Naše zn. 10068/2024-SŽ-SSV-Ú3  
Listů/příloh 3/3

Věc: Vysvětlení/ změna/ doplnění zadávací dokumentace č. 7  
„Výstavba mechanizačního střediska Český Těšín“

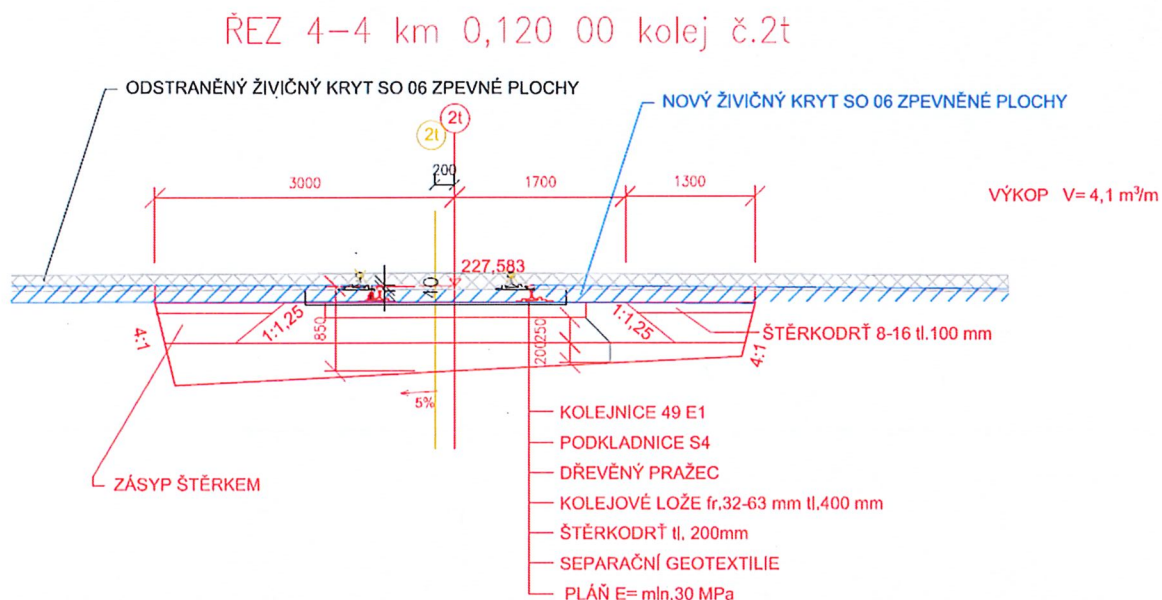
28	K	895983419R	Zřízení vpusti kanalizační dvorní z dílců DN 400/150	kus	17,000		0,00
----	---	------------	--	-----	--------	--	------

K této položce jsem v projektové dokumentaci nenašli žádné informace (např. hloubka DV) a ani ze situace není zřejmé, kde se dvorní vpusti budou nacházet.

Žádáme Zadávatel o vysvětlení.

**Byl opraven soupis prací.**

Kontrolou soupisů prací bylo zjištěno, že položka č. 28 v objektu SO 06 – Komunikace a zpevněné plochy byla zadána špatně. Položka č. 28 byla ze soupisů prací odstraněna.

Řez SO 05

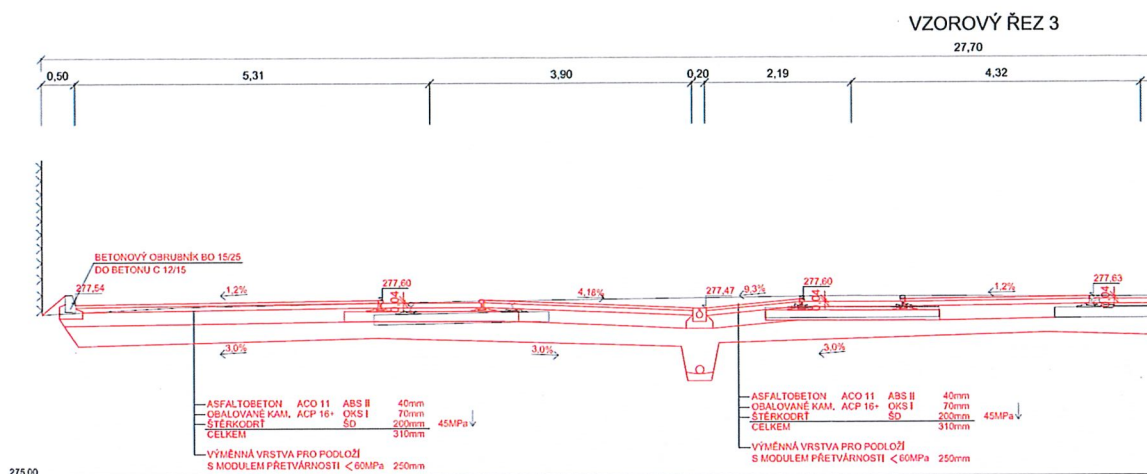
Jakým způsobem budou řešeny konstrukční vrstvy zpevněných ploch v návaznosti na skladby kolejí mimo haly? U skladby asfaltového souvrství projektant uvažuje s podkladem z kameniva frakce 0-32 a kolejové lože je frakce 32-63. Jakým způsobem tyto vrstvy oddělit a zároveň zabezpečit požadované tloušťky asfaltového souvrství mezi kolejnicemi?

Žádáme Zadavatele o vysvětlení.

Vrstvy drceného kameniva frakcí 0-32 a 32-63 se v rámci stavby nebudou oddělovat. Živičné vrstvy mezi kolejnicemi se musí klást a hutnit bez finišeru ručně.
